Dato:  
05.03.2019

## Godkjenning mindre reguleringsendring - Litlebergen gnr 26 bnr 31

**Administrativt vedtak. Saknr: 52/2019**

Utsnitt av nytt plankart, byggegrense mot sjø utvida.

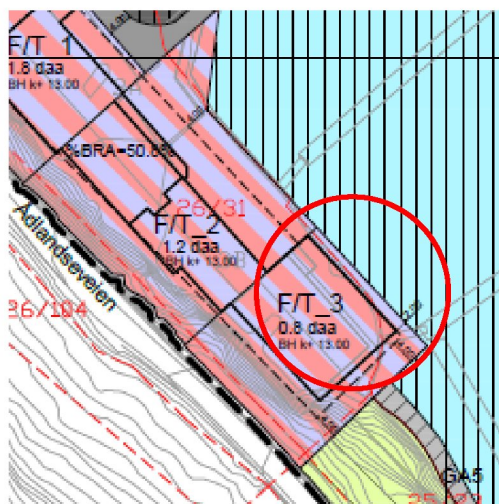
- Utviding av byggegrense til sjø
- Endring frå BYA til BRA med opp justering frå 50% BYA til 50,2% BRA.
- Oppført overbygd «passasje» blir ligganes utanfor byggegrense

Reguleringsendringa kjem som følge av allereie oppført tiltak i strid med byggegrensa til sjø. Det vert vist til sakshistorikk frå UDU sak 82/2017, der utført tiltak i dispensasjonsaken blei avslått.

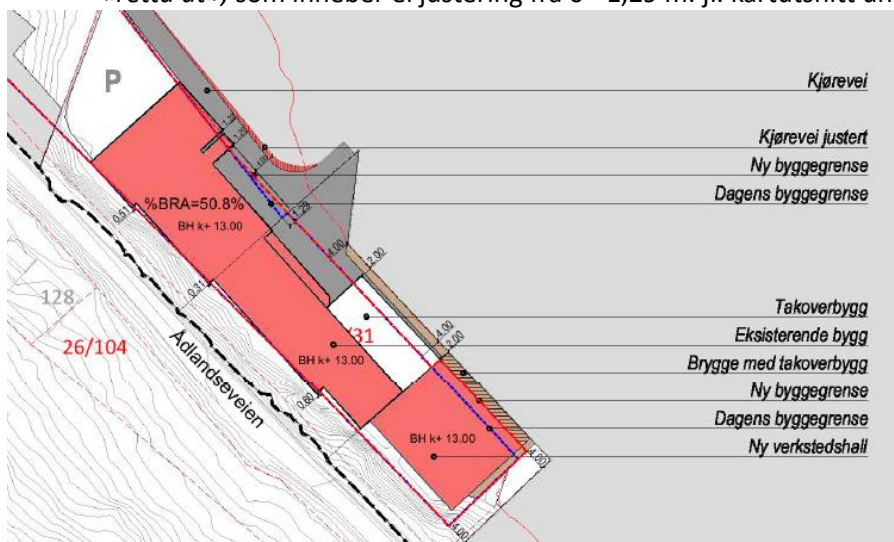
I forslag til reguleringsendring er ikkje allereie oppført takoverbygd bygd utanfor byggegrense teken med (vist med kvit flate i illustrasjonskartet, nedanfor). Det blir vist til planbeskrivelsen som omtaler dette på s 32. Framtidig utbygging her skal plasserast i tråd med byggegrense på 4 meter.

Blå linje viser gamal byggegrense, rød viser ny byggegrensa «retta ut»

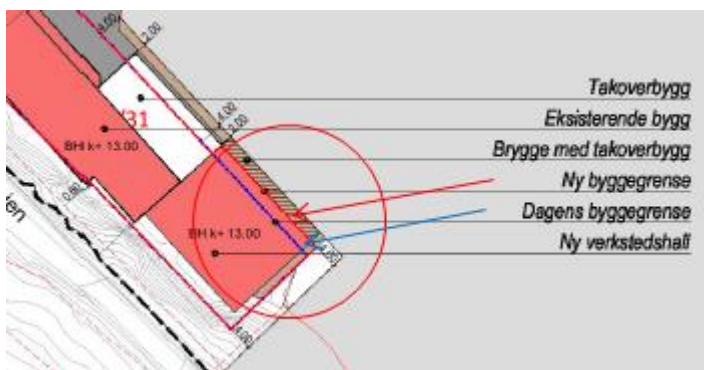
Utviding av deler av byggegrense mot sjø i nordaustleg retning (som i dag måler 4 meter til sjø, vist med blå linje i utsnitt nedanfor). Utvidinga inneber at byggegrensa følgjer veggliv til nyleg oppført verkstadhall, slik at den då blir plassert i tråd med byggegrensa i reguleringsplanen. Ny byggegrensa til sjø frå oppført verkstadhall vil her måle 2,08 meter. Resten av byggegrensa blir ligganes uforandra med unntak for deler av byggegrensa mellom kaien og eksisterande lagerbygg der byggegrensa blir «retta ut», som inneber ei justering frå 0 - 1,29 m. jf. kartutsnitt under.

Blå pil viser: Gamal byggegrense, Rød pil viser: Ny byggegrense

Rådmannen vurderer at delutviding av byggegrense i reguleringsplanen mot sjø til å måle 2,08 m der ny verkstadhall er oppført, samt «utretting/justering» av byggegrensa mellom kai og eksisterande lagerbygg frå 0 - 1,29 m legg til rette for ei betre løysing for verkstadhallen og verksemda som driv næringa på Litlebergen.
